CIRCULAR N° 1

LICITACIÓN PUBLICA N° 22/ 2025
EXPEDIENTE N° 500 – 001689 - 2025
OBRA: "REMODELACIÓN PARQUE DE MAYO SECTOR 2".
DEPARTAMENTO CAPITAL.

SEÑALÉTICA
Obra: REMODELACIÓN PARQUE DE MAYO SECTOR 2 –
PARQUE DE MAYO

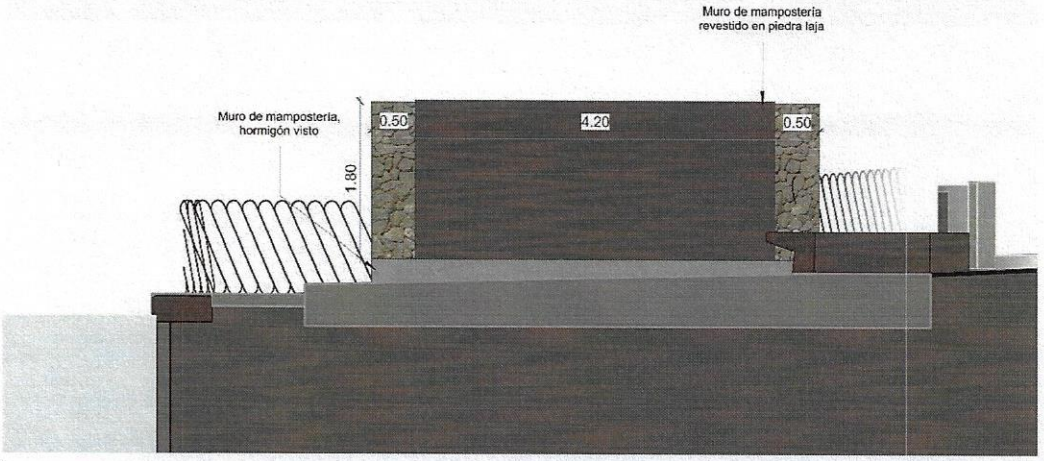
Con respecto al ítem 21.1 Señalética Externa, favor de facilitar documentación e indicar características tipos y cantidades de las mismas.

La obra constará de un **tótem exterior retroiluminado** de tipo caja lumínica, profundidad de dicha caja: 10 o 15 cm. Realizado con la combinación de materiales (chapa y acrílico) según diseño, con áreas que serán caladas para retroiluminación LED a través de placas de acrílico opaco blanco.

Sistema de impresión: Serigrafía o Impresión en Cama Plana, con colores Pantone y o/ cuatricromía, según se requiera o se indique en las especificaciones cromáticas del diseño correspondiente a definir posteriormente. Si se ultilizan imágenes full color o gran cantidad de colores, el sistema de impresión deberá ser Cama Plana, sino con colores Pantone, se puede optar por Serigrafía.

Sujeción: El tótem debe fijarse a la mampostería del muro de base mediante tornillos de forma interna, junto a la instalación eléctrica correspondiente para su retroiluminación. La contratista deberá proponer un sistema de amurado correcto para ser aprobado por asesoría.

Dimensiones del área gráfica del tótem: 4,20 m x 1,8 m

Se recuerda que: ANTES DE LA COLOCACIÓN DEL TÓTEM, se debe presentar muestra de la señal en el sistema de impresión y soporte solicitados, también con el sistema de sujeción a emplear para su aprobación final.

AXONOMETRÍA

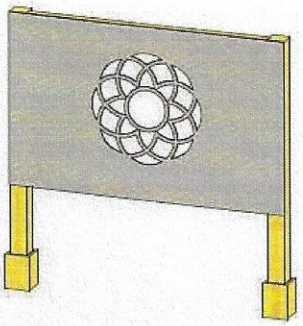
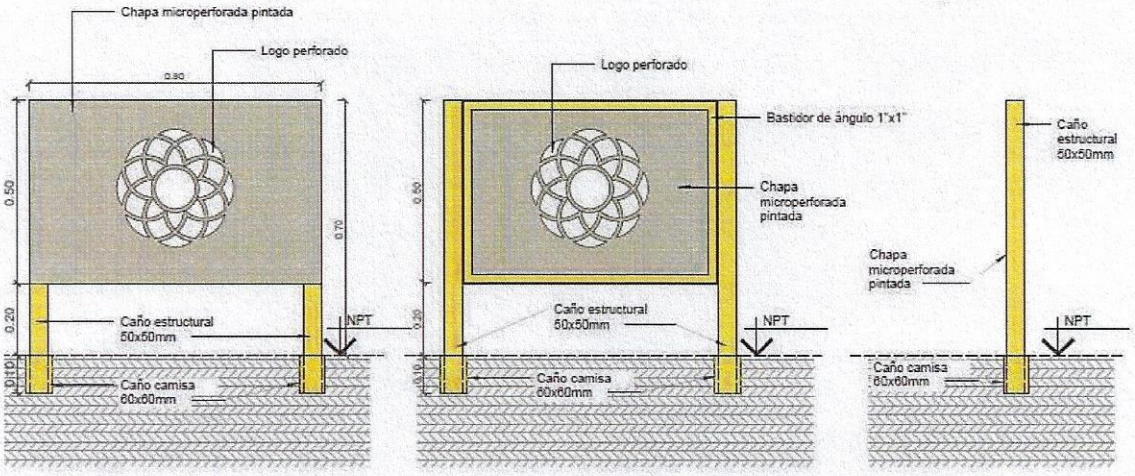
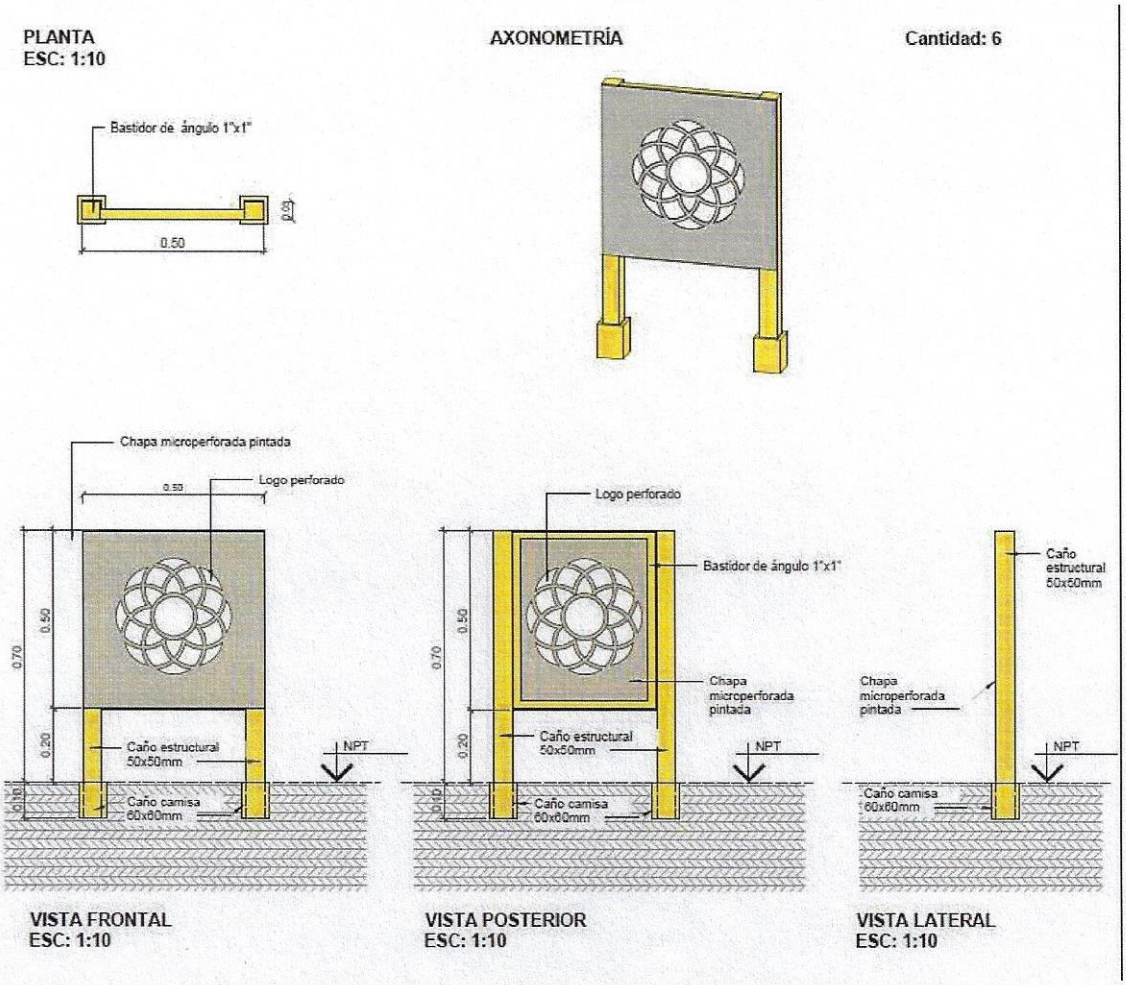
Favor aclarar cuales son las normativas de seguridad que se deben cumplir para la puesta en marcha del tren.

- Se colocará reductor de velocidad Vial Bicolor Jordan Plas 25x5. Con un diseño moderno inyectado con Polipropileno y Co Polímeros, con agregados de resinas plásticas, aditivos antioxidantes y Filtros UV. Con una estructura reticular con paredes de entre 4,5 mm y 5,8 mm de grosor y grip antideslizante en forma de diamante. Cada módulo cuenta con 4 lentes reflectivos insertos al módulo de

Policarbonato de alta intensidad a 90% que otorgan un rango de reflectividad de 180º.

- Instalación de barreras metálicas en intersección con veredines, las cuales serán móviles y se colocaran solo en el momento en que el tren esté en funcionamiento. También contara con baldosas podotáctil.

3.2.21 ESTRIBOS DE PUENTE

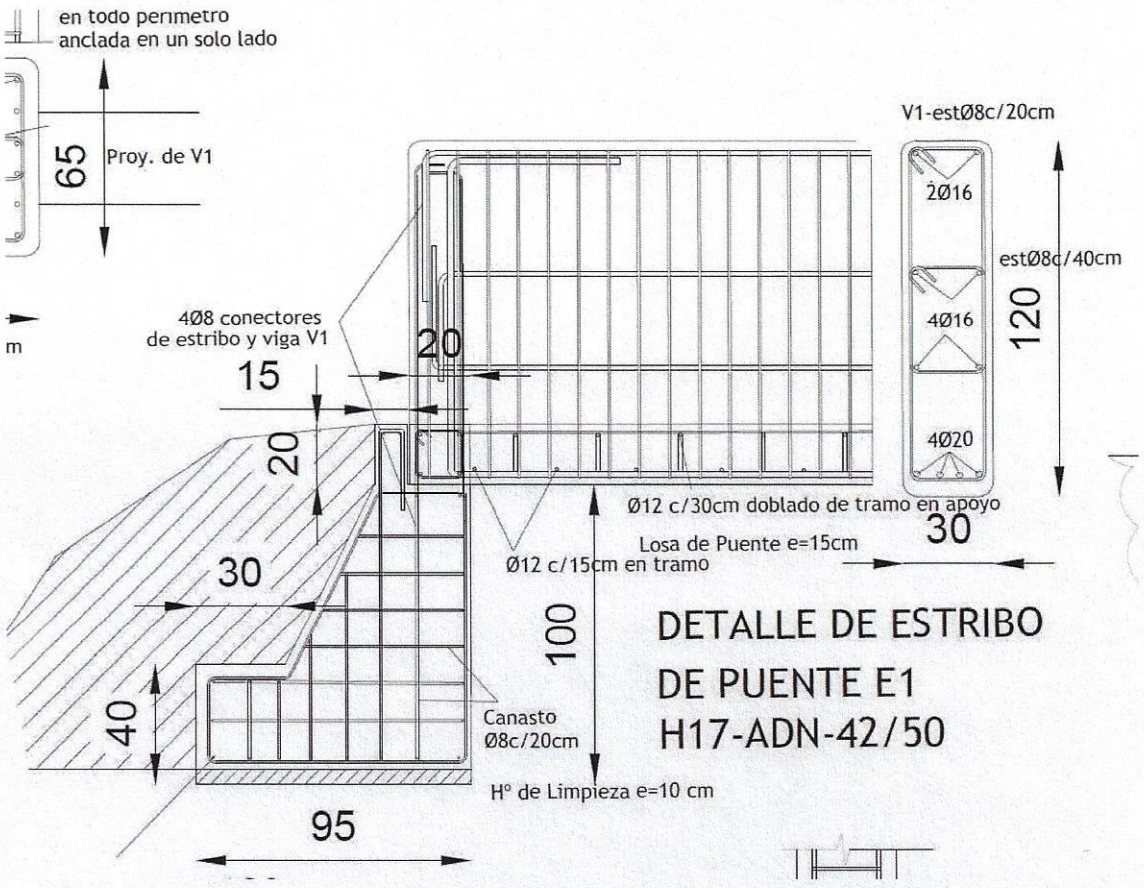
Hace referncia al estribo de todo el puente en general o solo los muro que hacen el puente

Hace referencia a los estribos especiales ubicados en el encuentro del puente con el borde del lago. Se solicita remitir al plano **"DPP-PDMAS2-DL-E-01 – ESTRUCTURA PUENTE"**, en el cual se detalla dicho estribo.

Ver plano adjunto: **DPP-PDMAS2-DL-E-01 – ESTRUCTURA PUENTE**.

Detalle Pérgola

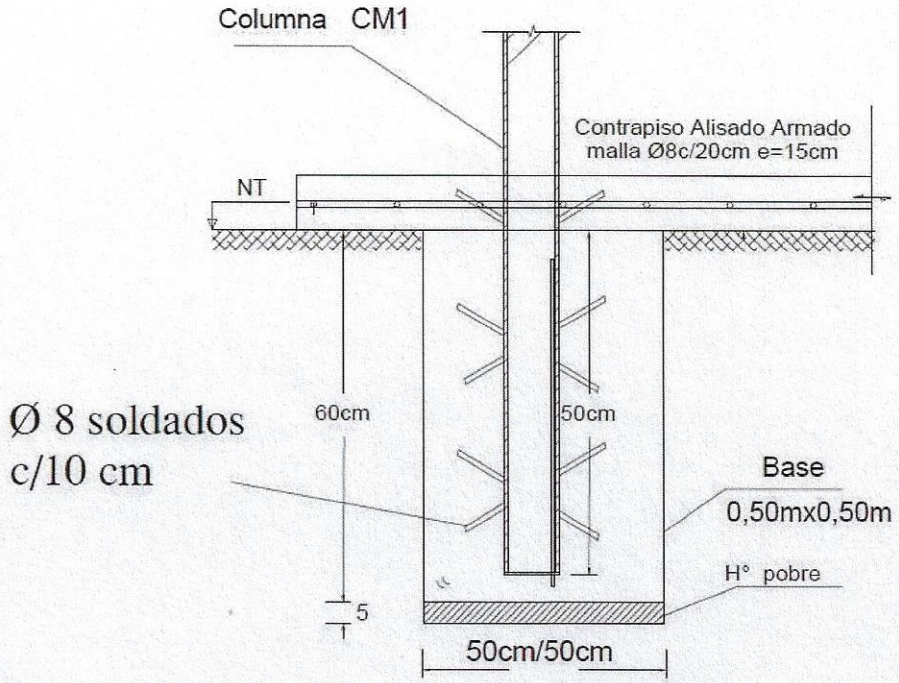
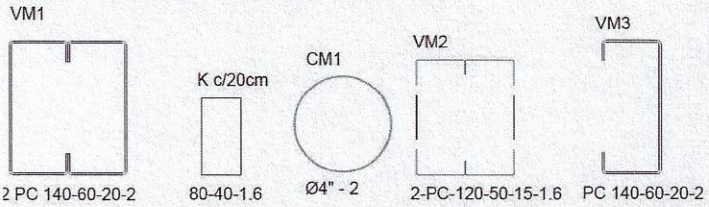
Se adjunta detalle de Boletería – estructuras, ya que en el plano anterior faltaba incorporar el sector que lleva una pérgola, la cual posee las mismas características estructurales que las pérgolas del tren.

El presente documento corrige y reemplaza el plano anteriormente publicado.
